宮崎海岸侵食対策(案)に関する
第12回市民談義所での質問や意見への回答・対応・検討状況

国土交通省・宮崎県
平成23年7月17日

第12回市民談義所での意見に対する事業主体及び専門家の対応 - 1 -

専門家から技術的な助言を求める課題Ⅱ

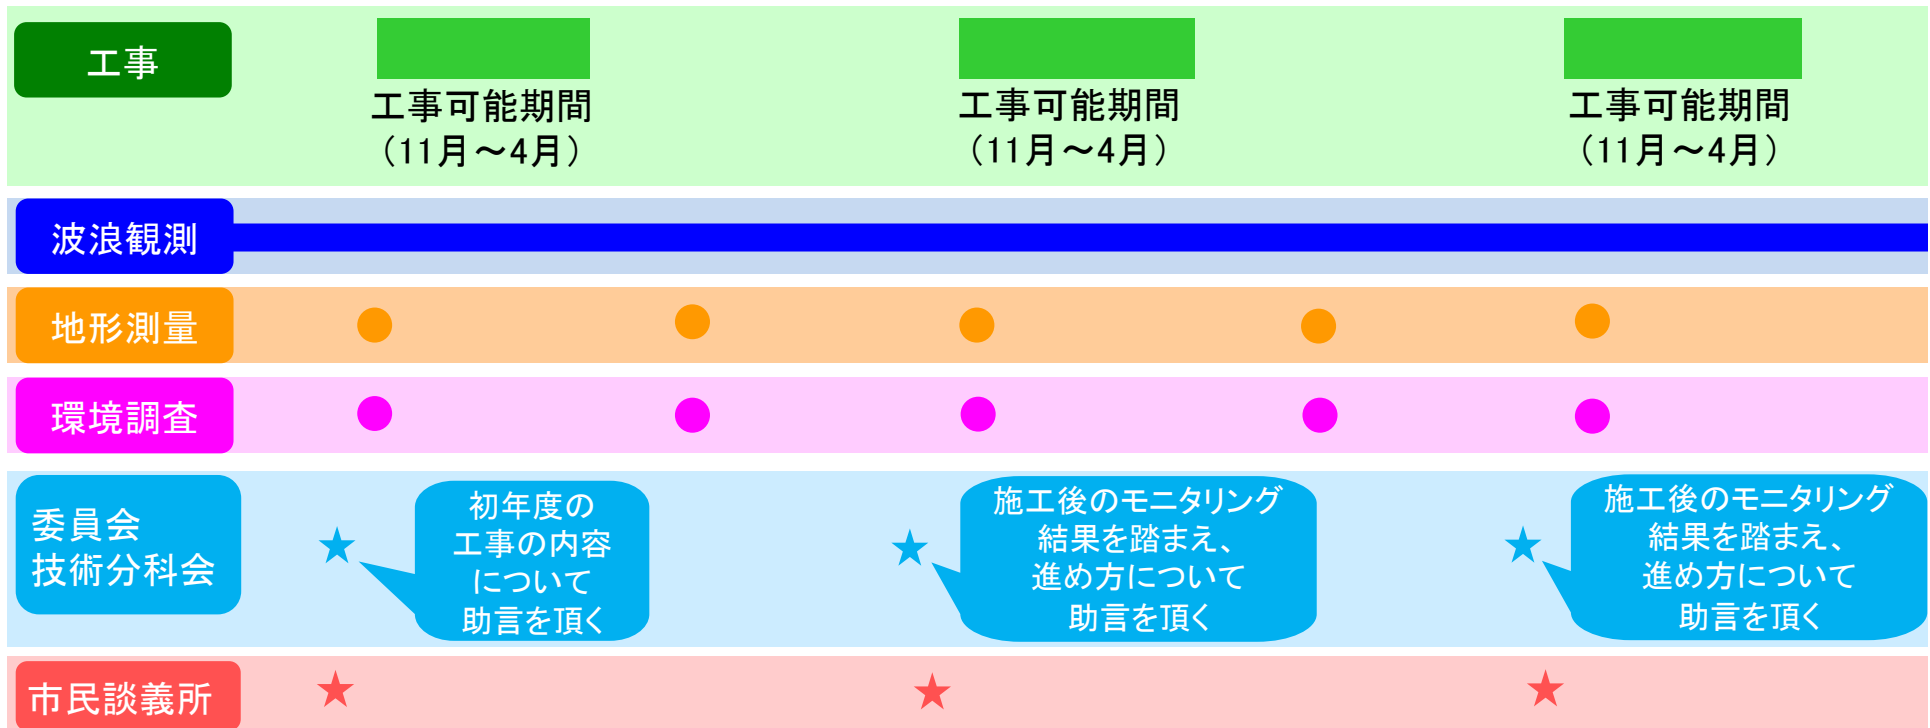
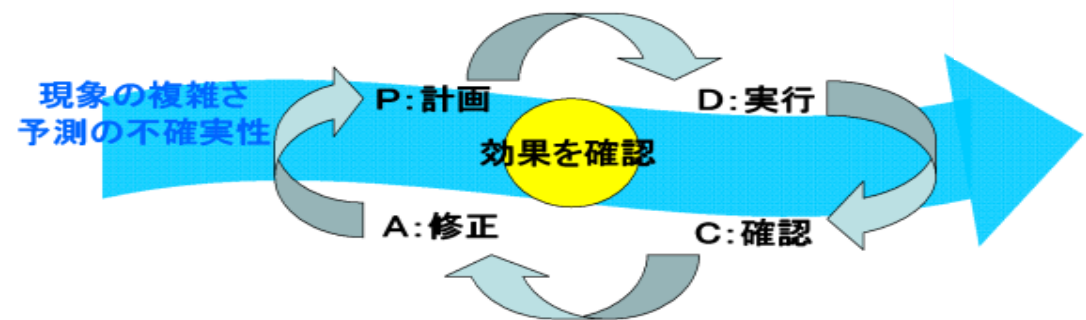
②効果・影響を確認してほしい。モニタリング調査の方法、判断方法はきちんと検討してほしい

- 対策案は効果があるのか
- 突堤を作ると侵食が進むのではないか
- 突堤を伸ばす判断をするために一定の期間のモニタリングが必要ではないか

II 侵食が進行しており、早期に安全を確保する必要があることから、波浪観測、地形測量、環境調査を実施し、毎年その結果を確認した上で、徐々に整備を進める案を提示。

モニタリング調査を実施し、毎年、その結果を確認した上で、徐々に整備を進めていく。

専門家から技術的な助言を求める課題Ⅲ

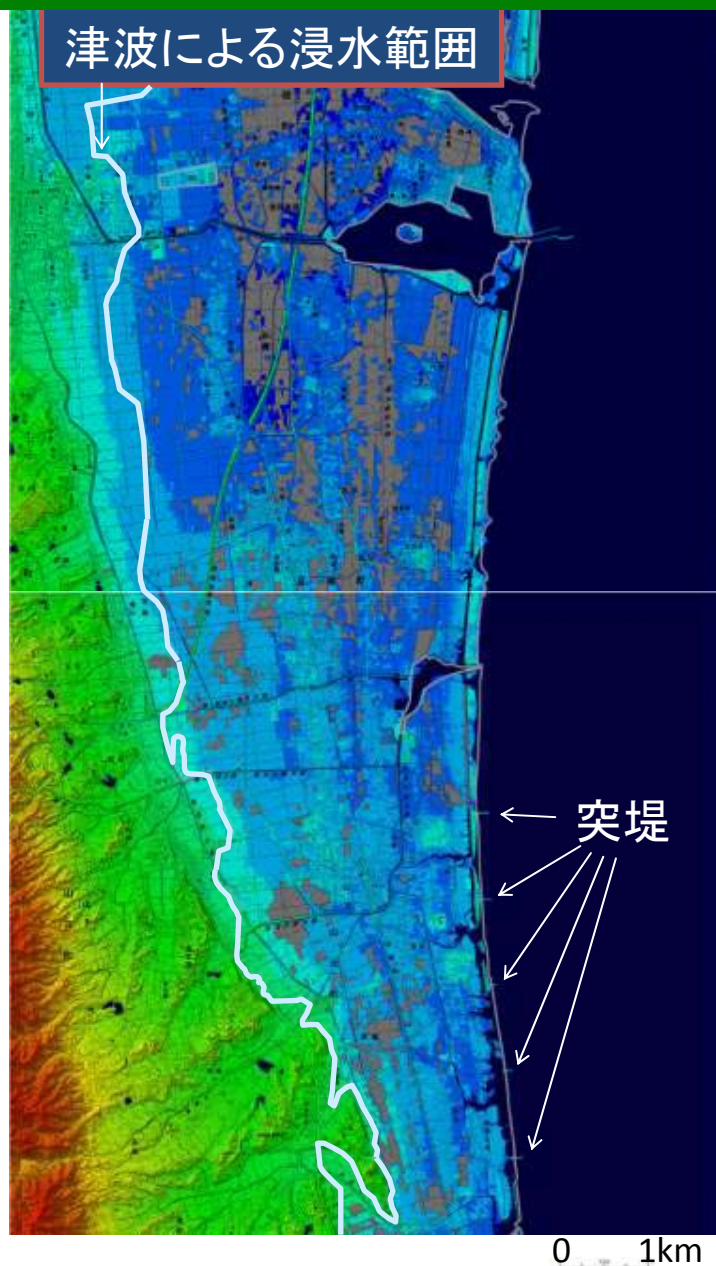
③漁業等利用への影響も十分に考慮してほしい

- 漁業に支障のない対策としてほしい

安全

○高潮、高波等から背後地を守るために以下のような計画とした。

- ・必要な砂浜(浜幅50m)を確保する。
- ・自然堤防の役割を果たしている砂丘を保全する。

環境

○砂浜の確保により、区域ごとの環境特性に配慮しつつ、背後地の安全性を確保する計画としている。

○突堤の数、規模を減らし、現在の環境をできる限り保全する計画としている。

○浜崖の後退を防止するためのかくし護岸は養浜で覆い、アカウミガメの産卵等にも配慮した計画としている。

利用

○砂浜の確保により、これまでの利用特性を勘案しつつ、背後地の安全性を確保する計画としている。

○突堤の数、規模を減らし、現在の利用状況を出来るだけ維持出来るような計画としている。

漁業

○突堤の数、規模を減らし、現在の操業範囲を出来るだけ維持出来るような計画としている。

○構造物の流出などの漁業への悪影響がなるべく出ないような材料を検討する(今後の課題)。

景観

○砂浜の確保により、これまでの砂浜景観を維持しつつ、背後地の安全性を確保する計画としている。

○突堤の数、規模を減らし、現在の景観を出来るだけ残した計画している。

○浜崖の後退を防止するためのかくし護岸は養浜で覆い、自然の砂浜と一体に見せる計画としている。

○宮崎海岸の景観をできるだけ損なわないような構造物形状・材料を検討する(今後の課題)。

専門家から技術的な助言を求める課題Ⅳ

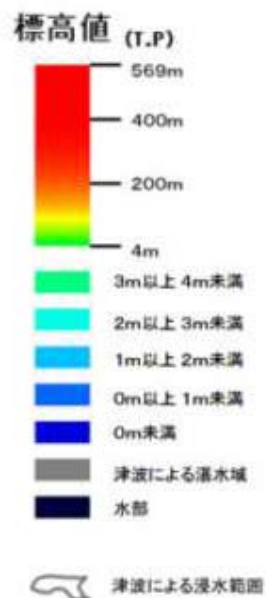
④対策の津波への効果・影響を知りたい

- 突堤により津波被害が拡大しないか
- 東日本大震災の被害からの教訓は

- ・ 宮城県仙台湾沿岸では、海岸堤防よりも高い津波が来襲し、内陸まで広い範囲で浸水した。
- ・ 津波による浸水範囲は、突堤の有無よりも陸地の高さ(標高)に左右されている。
